（仮称）留萌北部広域風力発電事業
環 境 影 響 評 価 方 法 書
補 足 説 明 資 料

令和 5 年 1 0 月

風力部会 補足説明資料 目次

図 2 大型資材の輸送経路（予定）

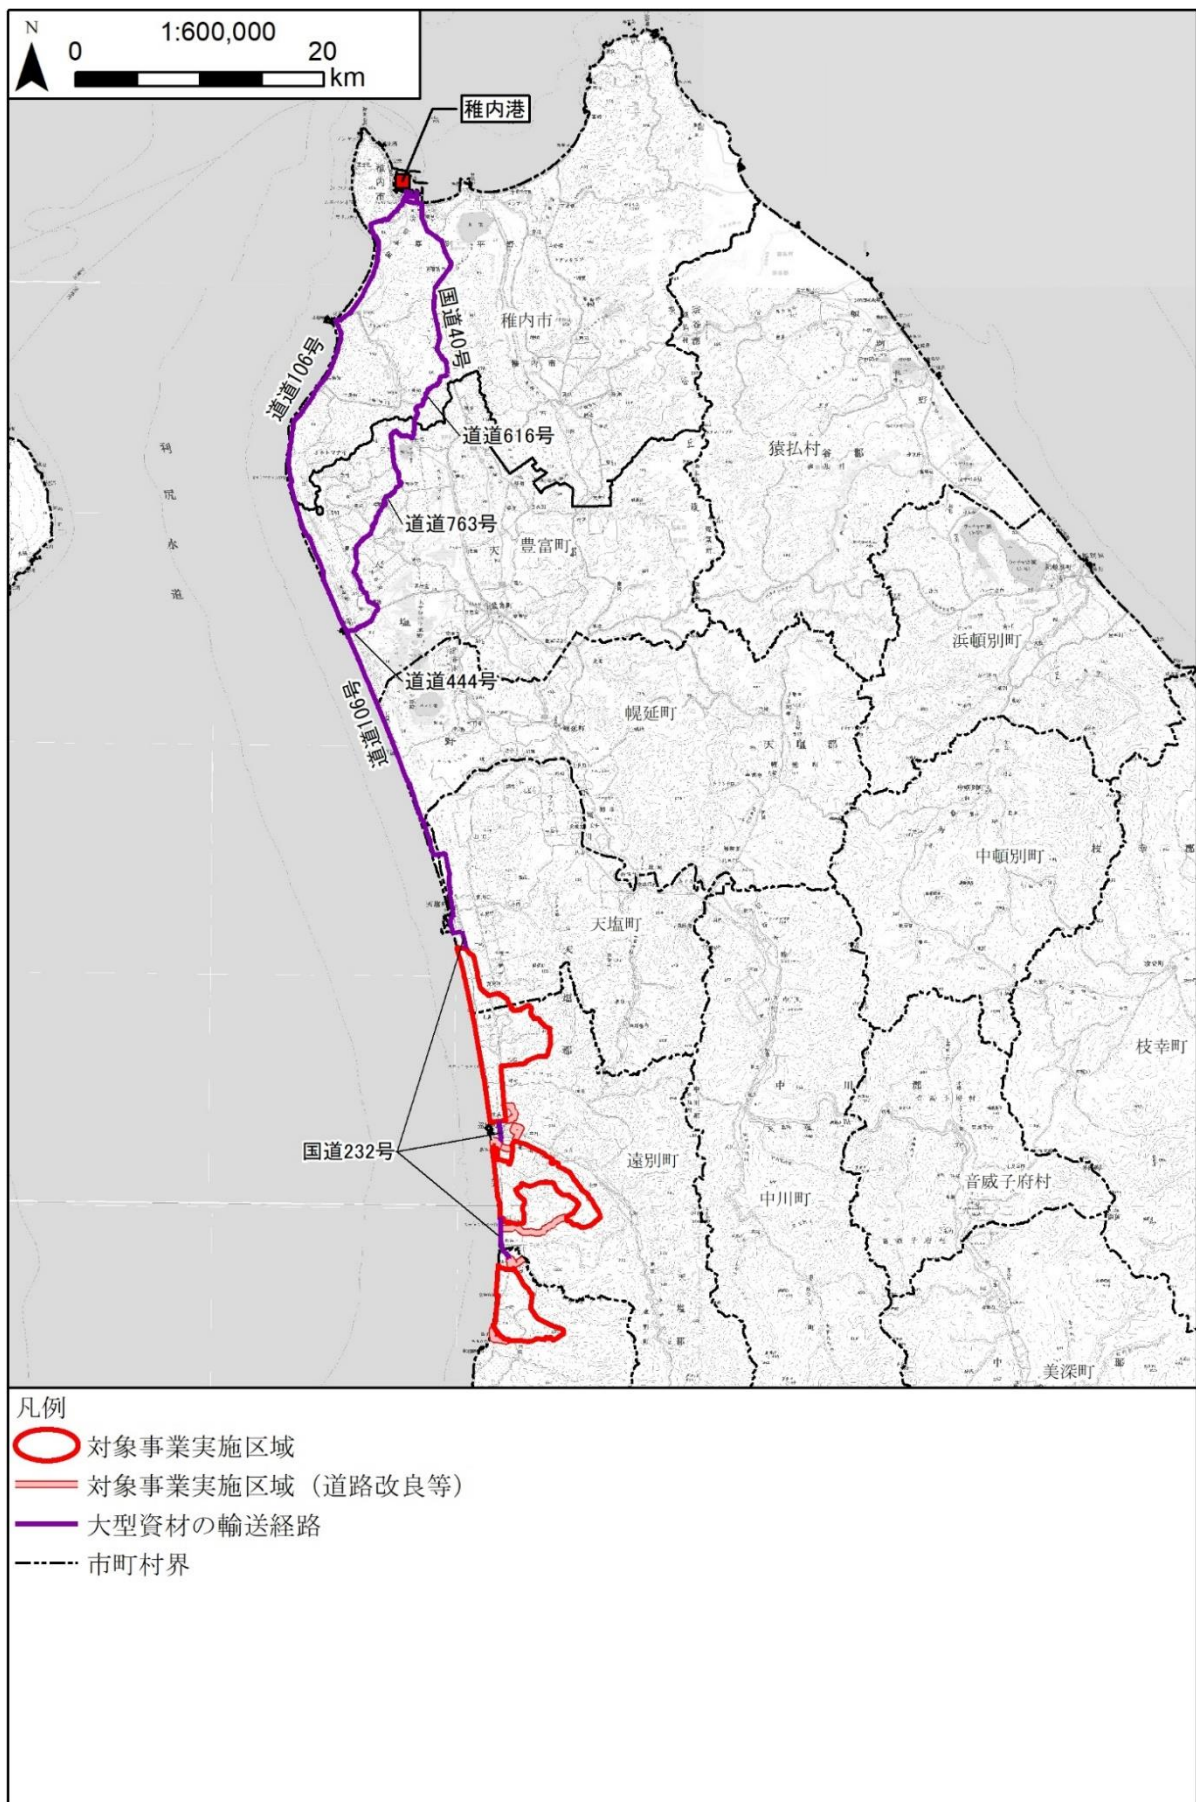
26ページには「大型部品（風力発電機等）については、稚内港にて水揚げの後、大型トレーラー等にて一般国道40号、一般国道232号等を通して対象事業実施区域まで輸送する計画である」と記載されていますが、図 2.2-11には対象事業実施区域の南側から来る経路も記載されています。これはどこから来るのでしょうか。

大変失礼いたしました。図 2.2-11 について、事業実施区域の南側から来る経路については方法書作成段階の途中検討のものが図面に残ってしまったものです。正しくは北側からのみの経路となりますので、図 2 のとおり訂正させていただきます。

図 4 ユーラス天塩ウインドファーム及びユーラス遠別ウインドファームの位置

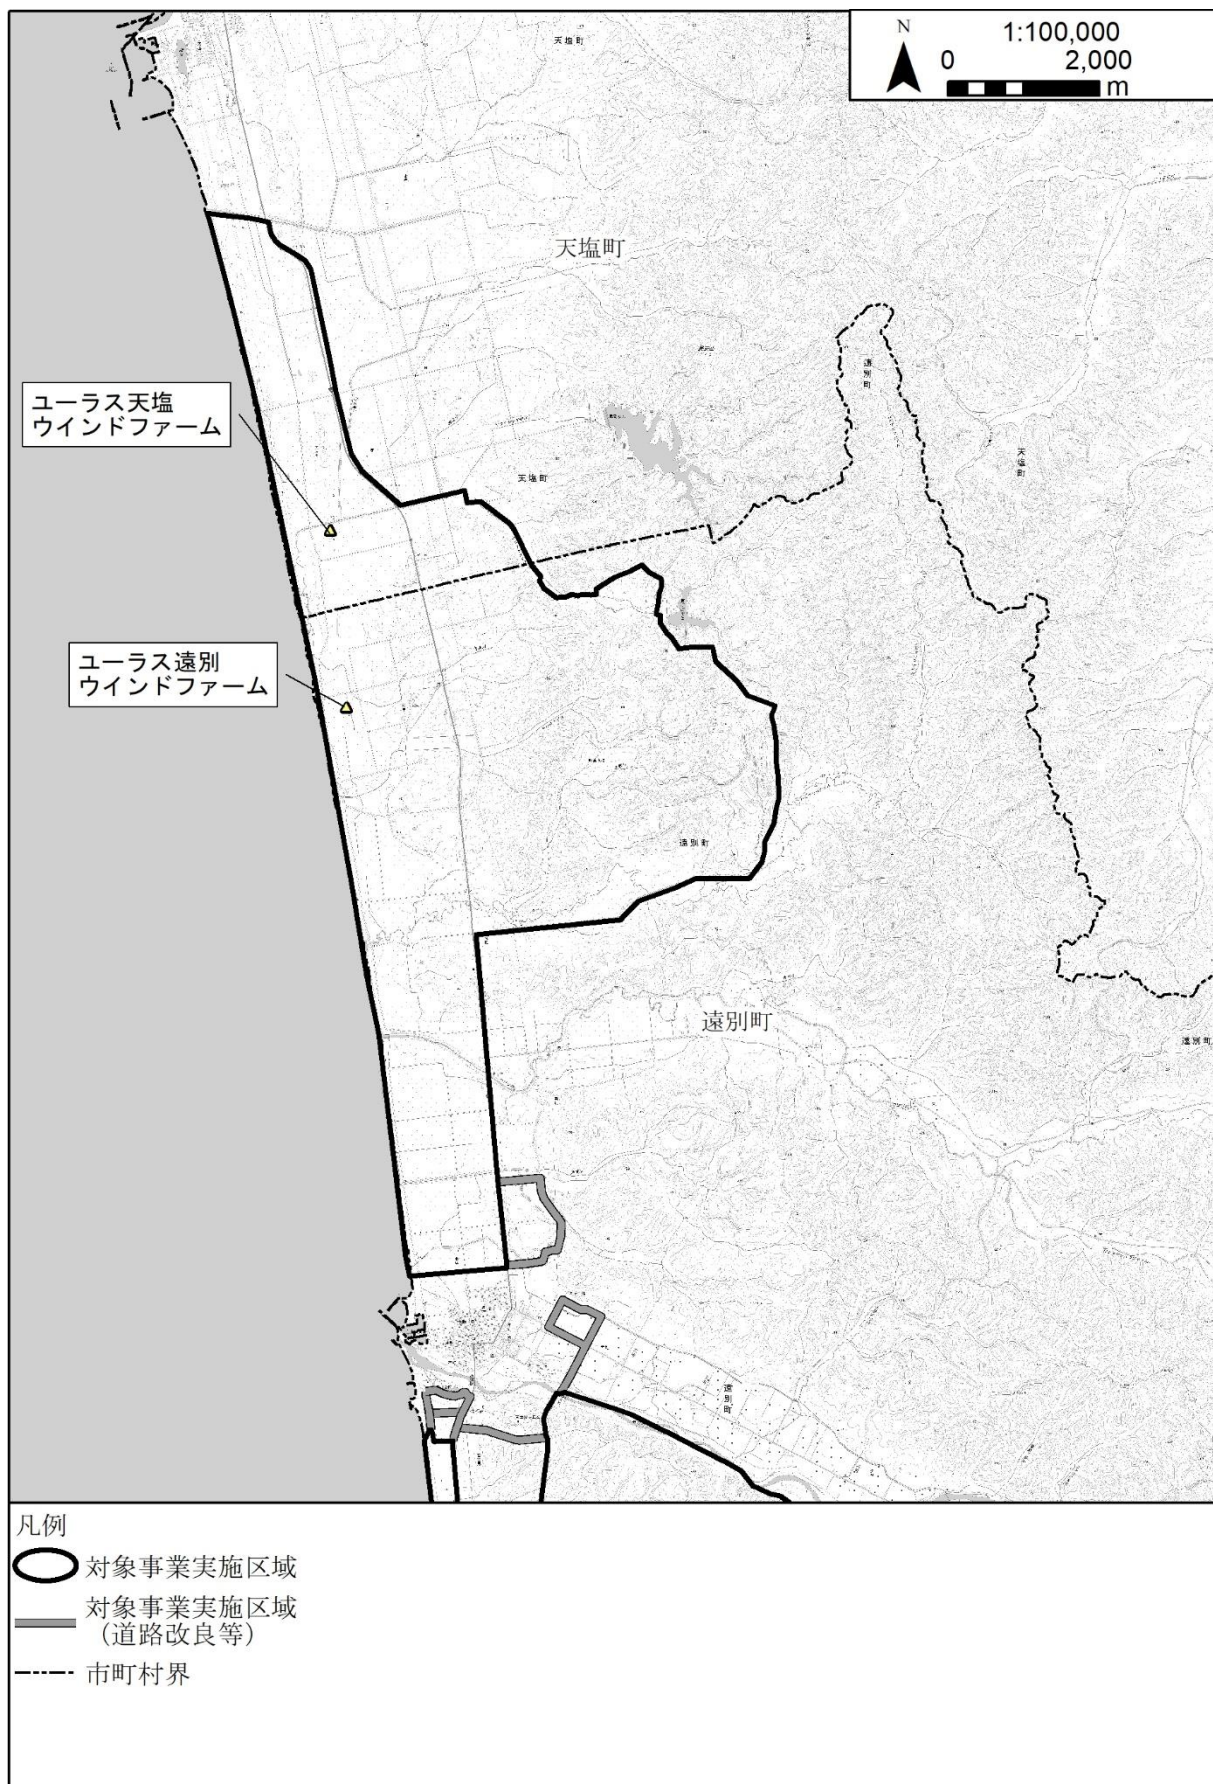
ユーラス天塩ウインドファームおよびユーラス遠別ウインドファームの正確な位置と対象事業実施区域との位置関係がわかる大縮尺の図を示してください。

ユーラス天塩ウインドファーム及びユーラス遠別ウインドファームの位置及び対象事業実施区域との位置関係は、図 4 に示すとおりです。

図 5 水象位置図 (1)

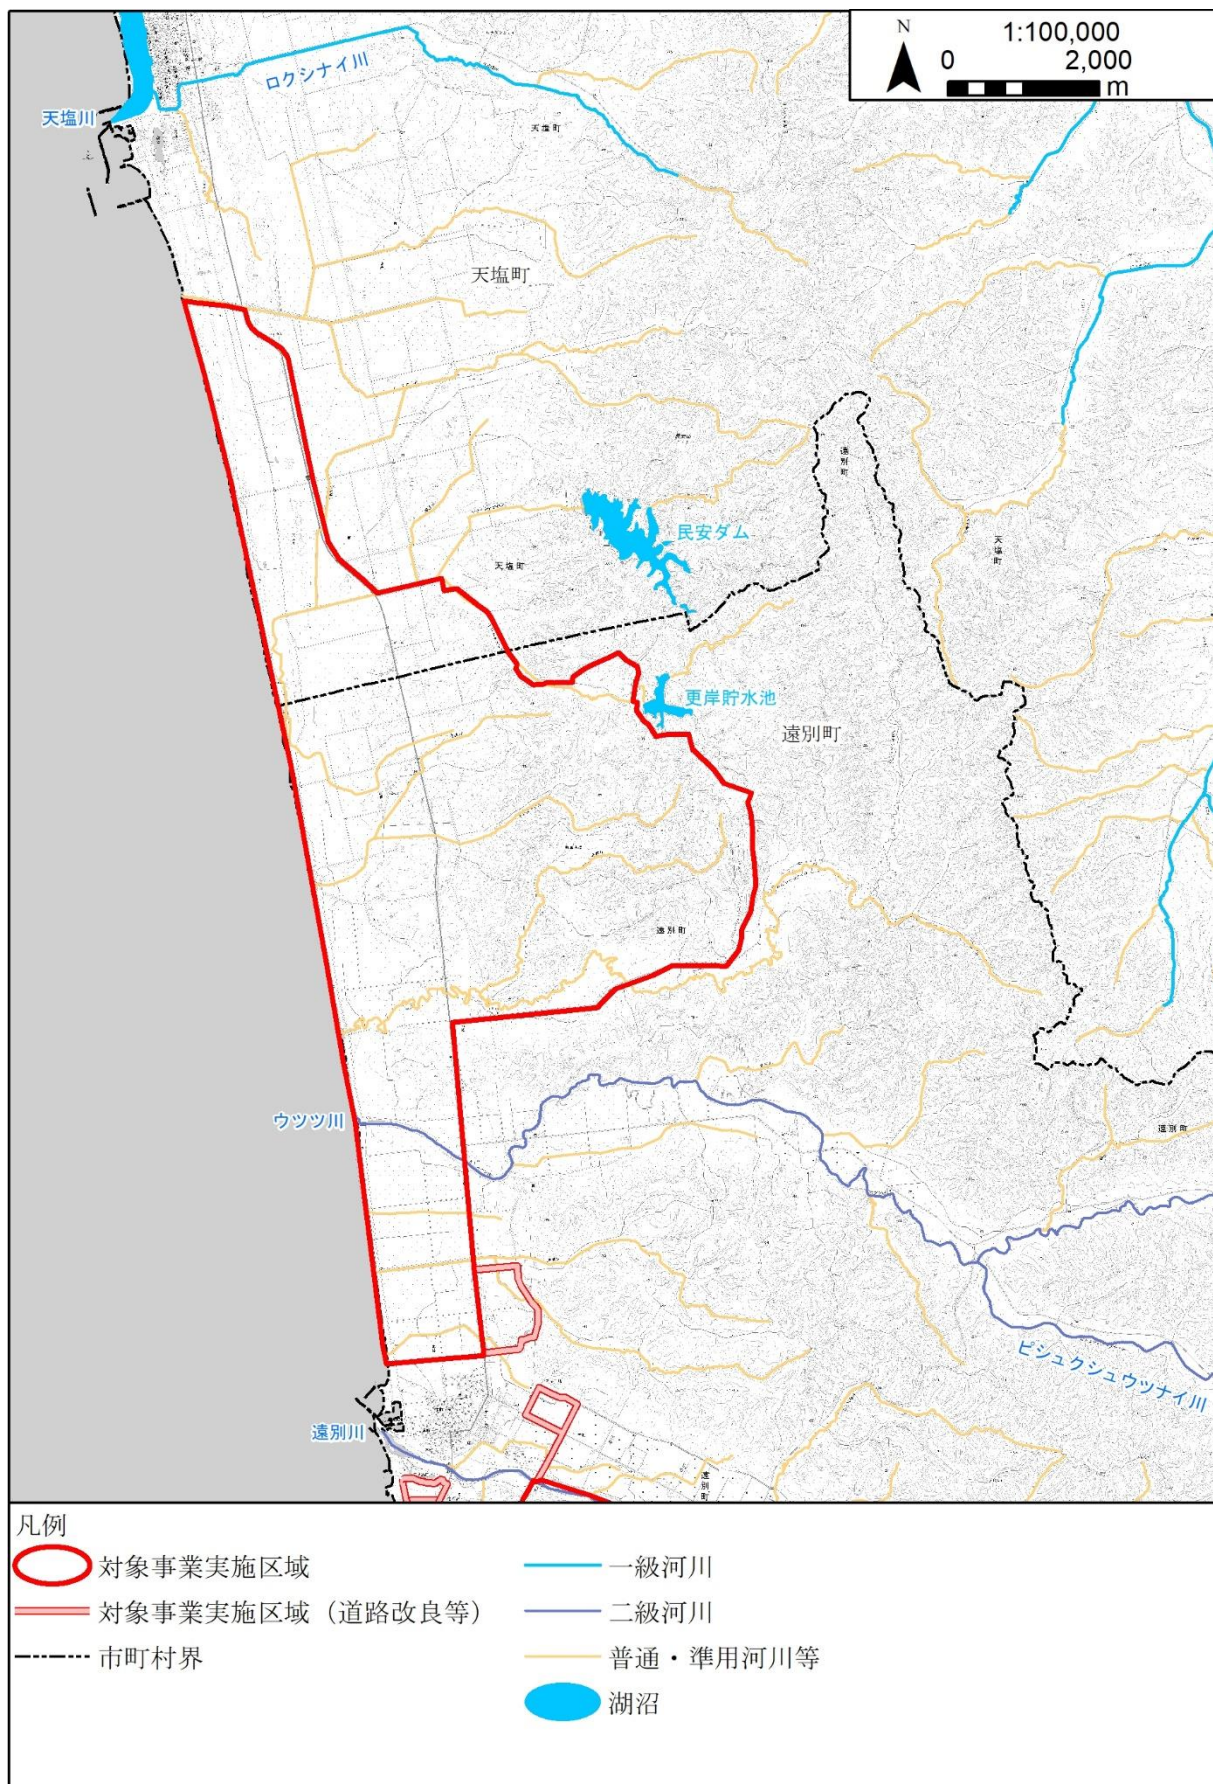
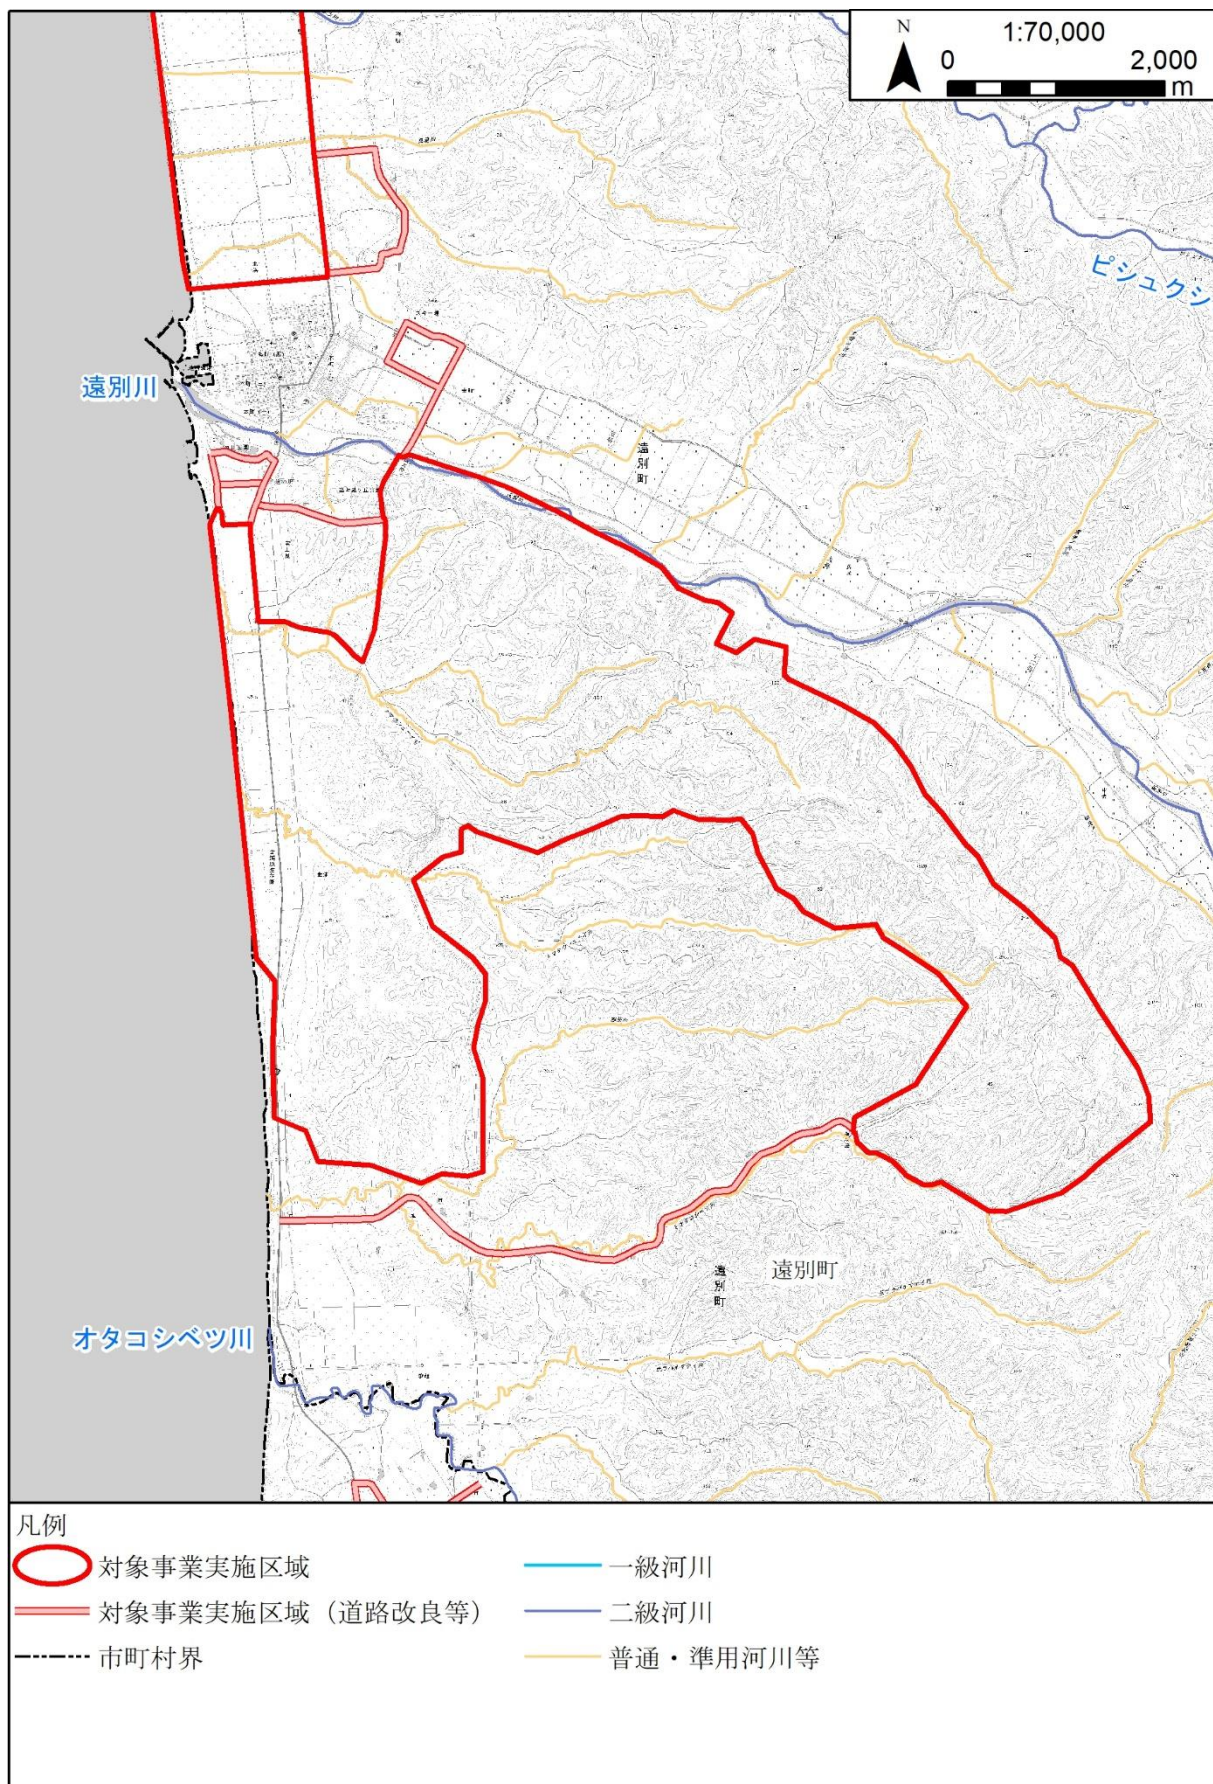
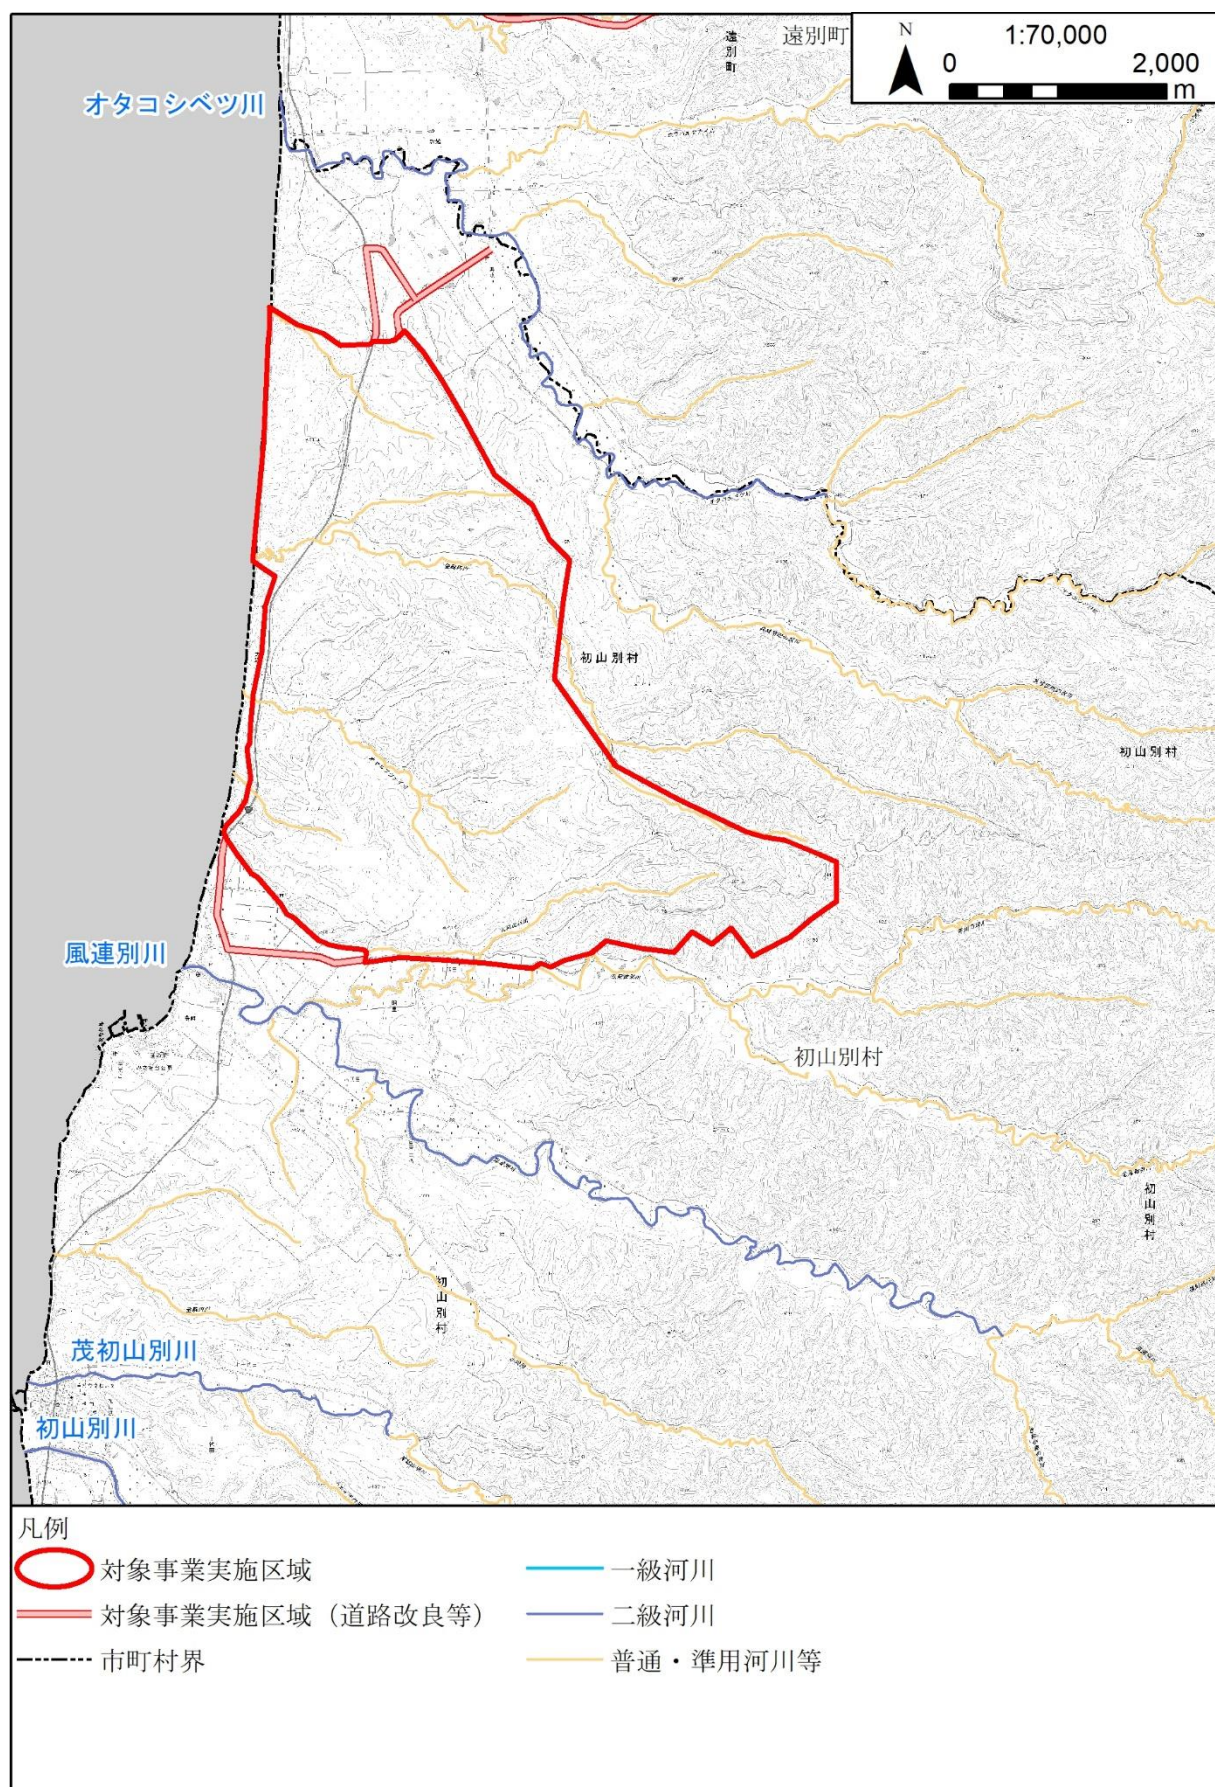
【水象の状況について】対象事業実施区域が広大ですので、全体を包含する図やこれに基づく記述だけでは水象の状況についての情報が粗すぎるのではないのでしょうか。また、湖沼の状況が示されていませんが、地理院地図で「民安ダム」湛水池等が確認できますので、図示、記述する必要があるのではないのでしょうか。

図面については図 5 に示すとおりです。また、湖沼の情報についても追加いたしました。
